Autorité environnementale

**Avis délibéré de l’Autorité environnementale
pour le cadrage préalable du schéma décennal
de développement du réseau de transport
d’électricité**

n°Ae : 2025-052

Avis délibéré n° 2025-052 adopté lors de la séance du 12 juin 2025

Figure 2 : schéma de l'articulation du SDDR avec d'autres stratégies, plans et programmes (source : dossier)

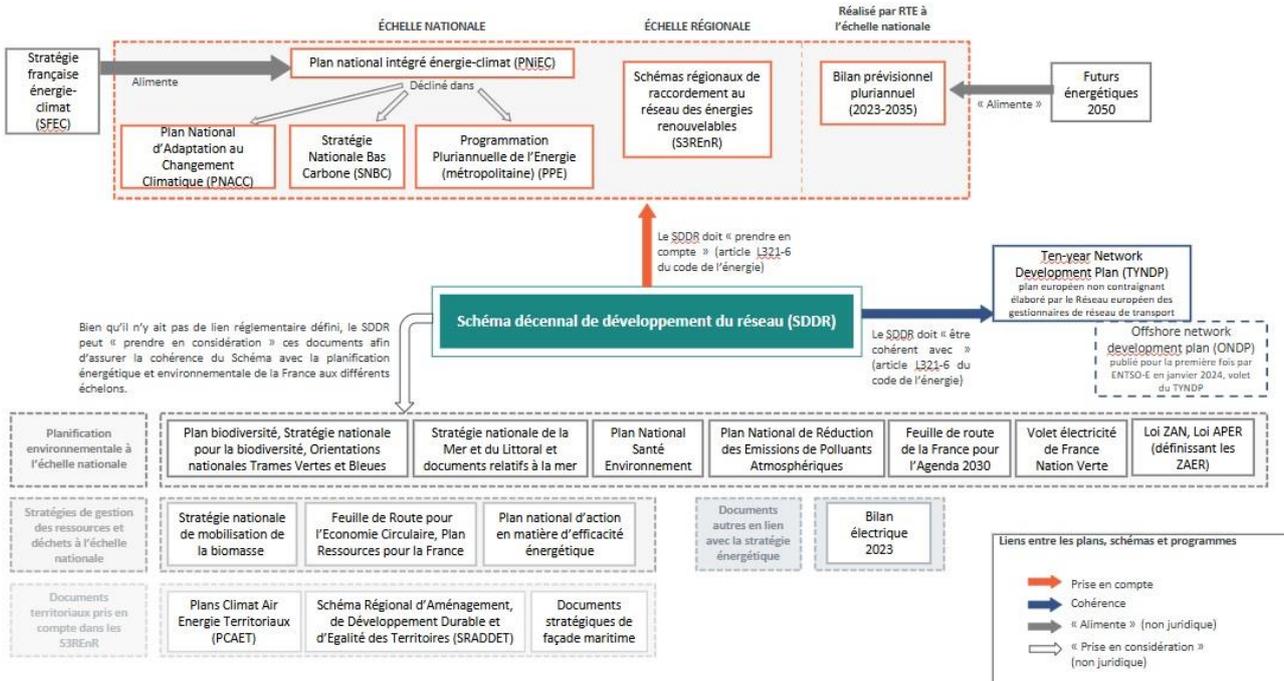
Cette liste est essentiellement celle évoquée dans le mémoire en réponse à l'avis Ae de 2019, suite à une recommandation de l'Ae, et mise à jour (la stratégie nationale de transition écologique vers le développement durable étant remplacée par la feuille de route de la France pour l'Agenda 2030). Elle paraît complète. Elle comporte, de manière notable, les plans climat air énergie territoriaux (PCAET), dont il a pu, dans d'autres dossiers ayant donné lieu à un avis de l'Ae, être relevé que leur nombre excessif rend impossible leur prise en compte. Les PCAET évoluent vers une plus grande prise en compte de mobilisation de changement climatique, qui est un axe important du SDDR. L'initiative consistant à les exploiter est donc louable, et peut permettre d'éclairer et mettre en cohérence ces planifications territoriales.

Il peut être utile d'y intégrer les scénarios développés par le SGPE (secrétariat général à la planification écologique) en 2024 lors de ses exercices sur la planification écologique dans le cadre de France Nation verte », y compris les déclinaisons régionales, et aussi d'y mentionner, à titre de référence, des projections comme les scénarios de l'Ademe.

Par ailleurs, le sujet des connaissances sur les impacts sanitaires des ondes électromagnétiques, cité dans une recommandation de l'avis Ae de 2019, n'est pas évoqué dans le dossier, même si le Plan national santé environnement (PNSE) l'est. Une présentation des résultats des actions inscrites dans le PNSE reste utile.

Figure 3 : schéma illustrant la méthodologie de hiérarchisation des enjeux proposée par RTE (source : dossier)

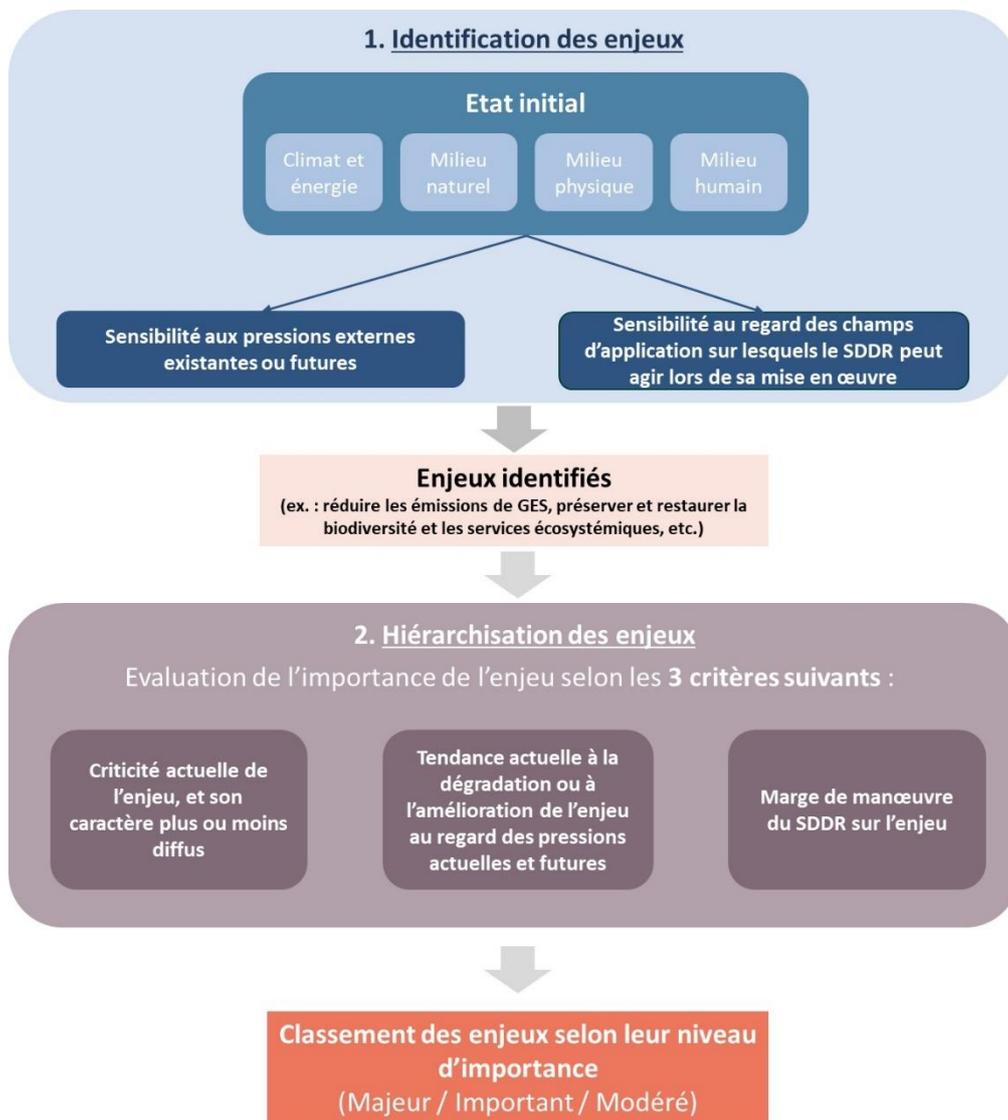
La méthode présentée est à mettre en regard des références recommandées par le Ministère en charge de l'environnement. Dans un [avis récent n°Ae 032-2025 délibéré le 24 avril 2025](https://www.ecologie.gouv.fr/sites/default/files/documents/guide_etude_impact_eolien_mer_2017_complet.pdf), l'Ae a été confrontée à des méthodologies différentes entre RTE et le maître d'ouvrage (Pennavel) d'un champ éolien en mer à raccorder, décrites ci-après. L'avis en question indique que « Selon le dossier, « la méthodologie de RTE n'utilise pas l'enjeu dans l'analyse des incidences. Il est dilué dans la matrice de croisement ». La méthodologie de RTE est entre autres basée, selon les échanges, sur le guide de 2017²¹. Pour l'Ae, dans les deux cas, les pressions et les caractéristiques de l'environnement ainsi que sa sensibilité aux pressions sont, directement ou indirectement, pris en compte, même si c'est à des étapes différentes du calcul. Ainsi, ces différences de méthodologies, liées à des bureaux d'étude différents, ne sont pas problématiques, pourvu que les résultats soient cohérents et conformes aux références admises. Toujours selon les échanges, les deux méthodes sont d'ailleurs correctes ».

Figure 4 : méthodologies de Pennavel et de RTE pour la détermination des impacts (source : dossier, avis Ae n° 032-2025)

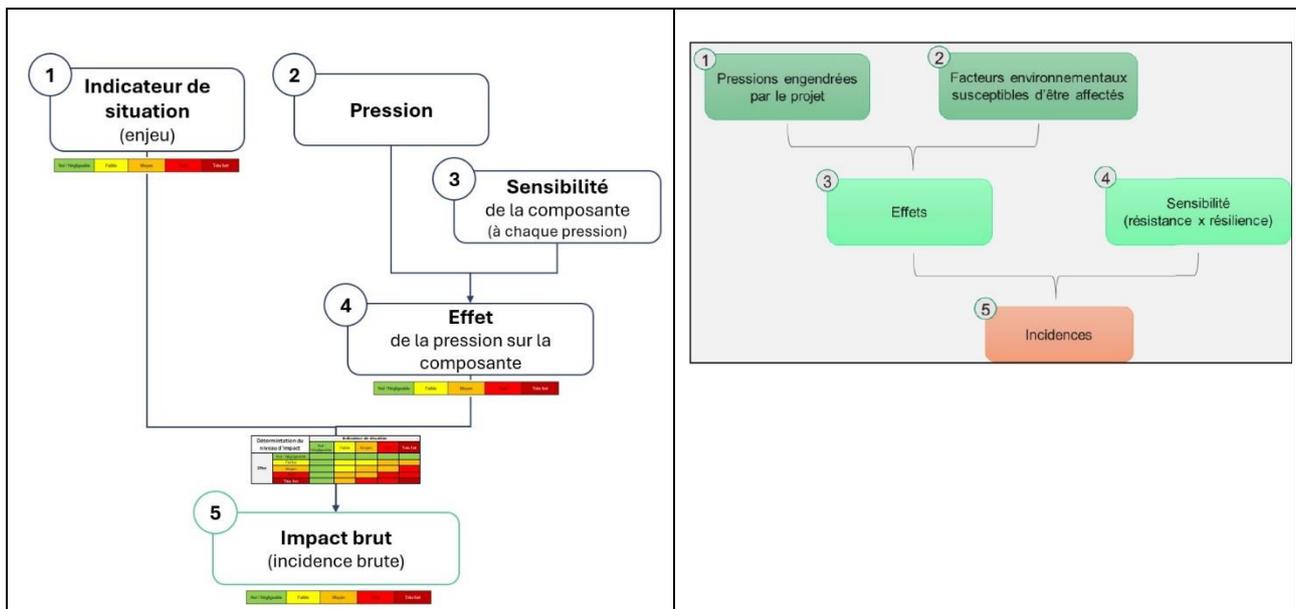
Les différences sont liées à la désynchronisation des dossiers de raccordement et de champ éolien. Sur le fond, la sensibilité est prise en compte plus tard chez RTE que chez Pennavel.

La saisine actuelle présente encore une méthode apparemment différente de celles exposées. L'Ae suggère que les pressions apparaissent formellement dans le descriptif de la méthode (et ce d'autant plus que RTE se concentre sur la maîtrise des pressions, selon le point d'étape en ligne du SDDR 2019), en tant que telles et non de manière implicite via les sensibilités. À défaut, des méthodes diverses peuvent être correctes, mais leur méthodologie doit être exposée clairement et complètement, avec leurs références. Lors des échanges avec le rapporteur, RTE a indiqué que la méthode retenue est celle appliquée pour la hiérarchisation des enjeux de la SNBC ou de la PPE3, ce qu'il conviendra de documenter.

Figure 5 : comparaison proposée de scénarios (source : dossier)

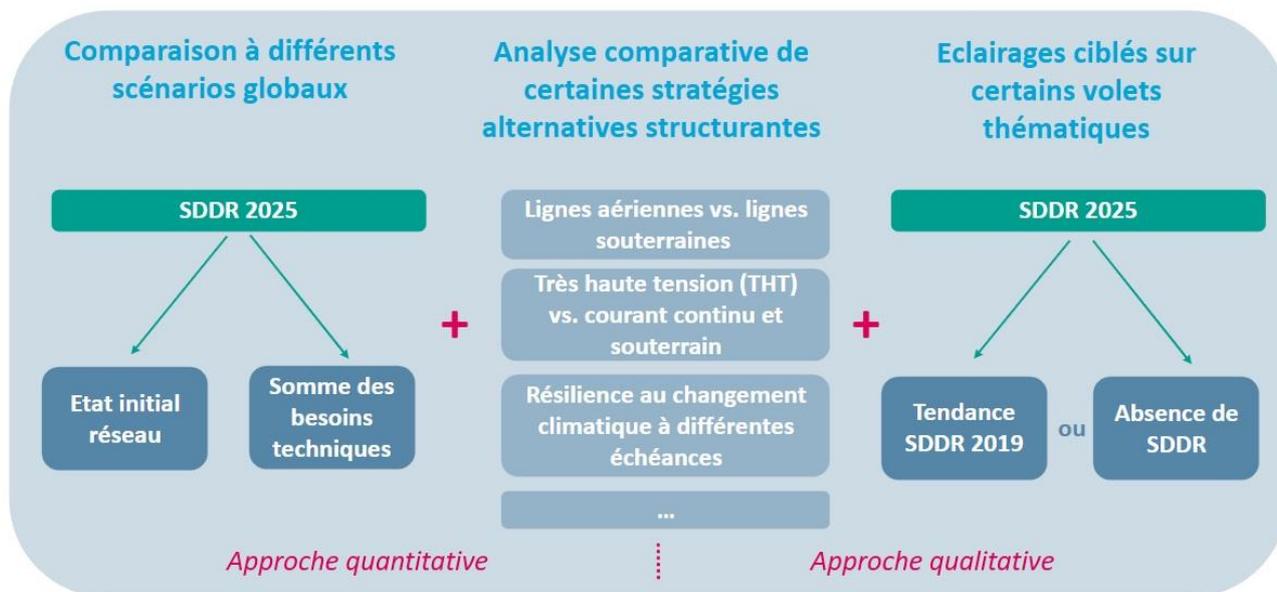
Ce scénario embarque certes les sollicitations peu évitables auxquelles est soumis RTE, mais aussi des décisions volontaristes dont il n'est d'ailleurs pas sûr qu'elles soient mises en œuvre. Il est à ce titre hybride. C'est aussi, selon RTE, le « *scénario avant l'application de la séquence éviter et réduire à la maille du plan programme* », avec cependant des leviers « *qui ne vont pas de soi* » et « *nécessitent parfois des changements dans le cadre de raccordement, des changements dans les relations contractuelles avec les fournisseurs* ». Le scénario SDDR 2025, bien que soumis au même « *talon de projets sur lequel RTE a pris une décision d'investissement* », est plus abouti et optimisé, mais apparaît sur certains points comme en retrait de ce scénario « somme des besoins techniques » sous-optimal mais, sur certains points, maximaliste. Du point de vue des impacts, le SDDR 2025 est donc compris entre le scénario « état initial du réseau » et le scénario « somme des besoins techniques ». De fait, selon le dossier, la stratégie de priorisation des investissements et

Sur la question du scénario de référence, pour l'Ae, le choix d'un scénario de référence de type « fil de l'eau » garanti, sans volontarisme sujet à caution, est lui aussi utile pour la comparaison du SDDR. Le dossier et les clarifications suite aux échanges avec le rapporteur envisagent des « éclairages ciblés sur certains volets thématiques » comparant le SDDR 2025 d'une part avec le tendanciel du SDDR 2019, et d'autre part avec un scénario sans SDDR. C'est une approche utile mais la focalisation sur certains volets thématiques ne permet pas de comparaison globale.

A contrario, le scénario de référence à ce stade choisi par RTE (« somme des besoins techniques ») est conforme aux engagements nationaux (PPE) et aux demandes, plus allant sur l'adaptation et les interconnexions, sous optimal car moins planifié que la proposition de SDDR 2025, mais est aussi un objet compliqué, paramétré et paramétrable, avec une certaine mesure d'arbitraire. Il importe de bien décrire ce scénario dans le futur dossier du SDDR et de le présenter de manière aussi « naturelle » que possible.

Figure 6 : Effets de la stratégie SDDR 2025 sur la biodiversité et les paysages (en haut) et les ressources minérales et l'empreinte carbone (en bas) (source : dossier)

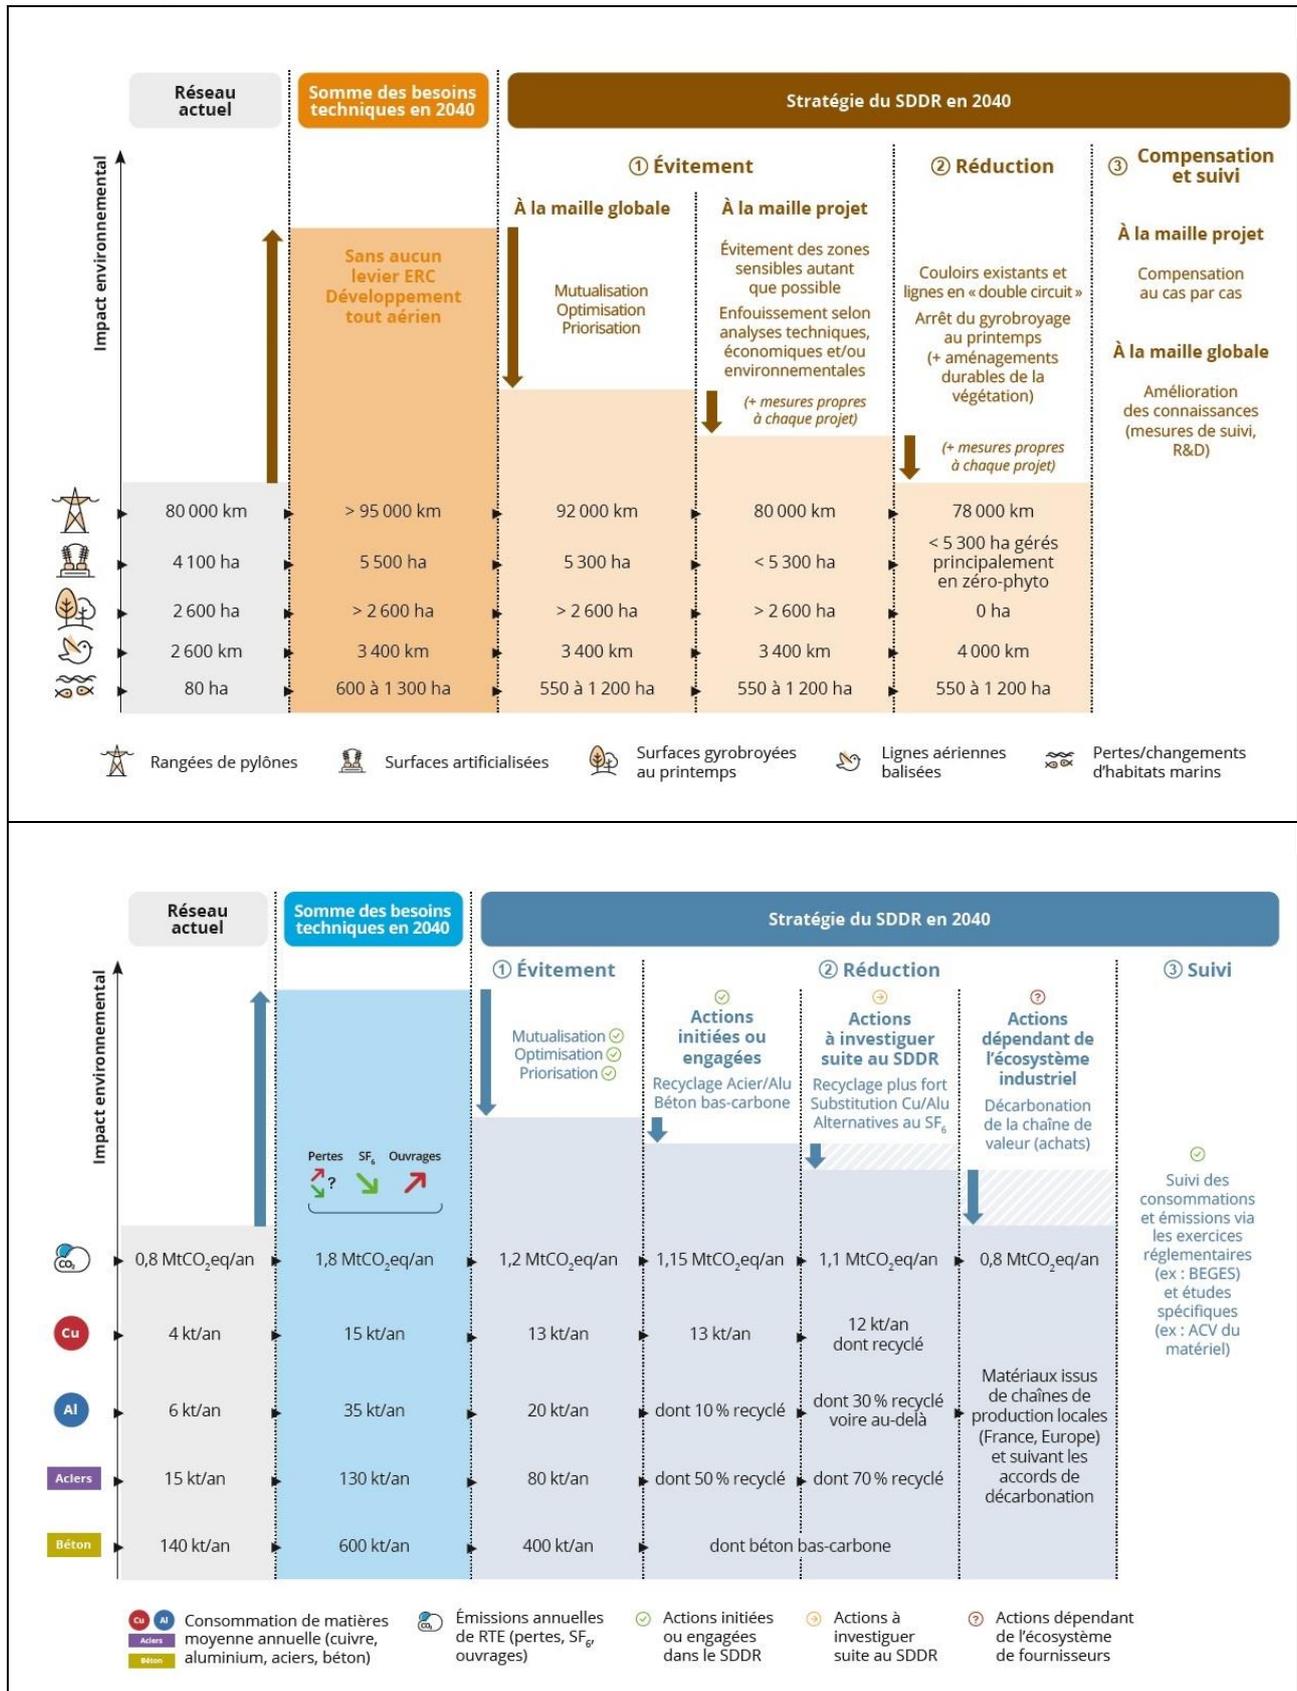
Ces figures qualitatives (bien que comportant des chiffres) peuvent d'ailleurs être trompeuses. Les hauteurs peuvent indiquer des réductions convergeant vers un impact comparable à celui du réseau actuel, cependant cela n'est pas le cas pour toutes les lignes du tableau (qui sont d'ailleurs inhomogènes, en général un chiffre élevé correspond à un fort impact environnemental, mais un fort linéaire aérien balisé est au contraire un signe positif du point de vue de l'environnement) : les surfaces artificialisées augmentent; les pertes/changements d'habitat marins aussi; les émissions (plutôt qu'empreinte, en dépit de la légende) sont les mêmes à l'issue de la démarche de réduction mais l'utilisation de matériaux semble clairement supérieure : cuivre de 4 kt/an à 12 kt/an, aluminium de 6 kt/an à 20 kt/an dont 30 % recyclé soit 14 kt/an non recyclées, aciers de 15 kt/an à 80 kt/an dont 70% recyclé soit 24 kt/an non recyclées, béton de 140 kt/an à 400 kt/an... Il convient d'adopter une représentation plus conforme aux chiffres – et si elle est confirmée mais est issue d'une pondération des différents critères pris en compte, alors la pondération doit être explicitée. Et, comme évoqué plus haut, la démarche ERC devrait aussi être conduite à partir du scénario « réseau actuel », alias « état initial », à titre d'illustration, et du scénario « de renouvellement de l'existant et de raccordement ».
